## Rapporto dal punto di vista del cliente

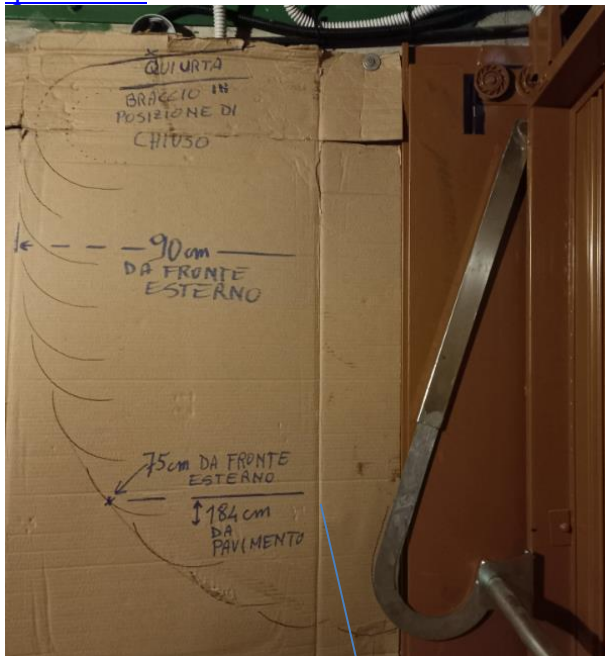
#1 Come da specifiche, lo scorrimento del braccio motorizzato non deve trovare sporgenze superiori a 4 cm dalle pareti laterali: OK; ho verificato che il movimento del braccio spazzola una superficie dimensionata come in [questa foto](#)

quindi urta il differenziale che avevo segnalato così
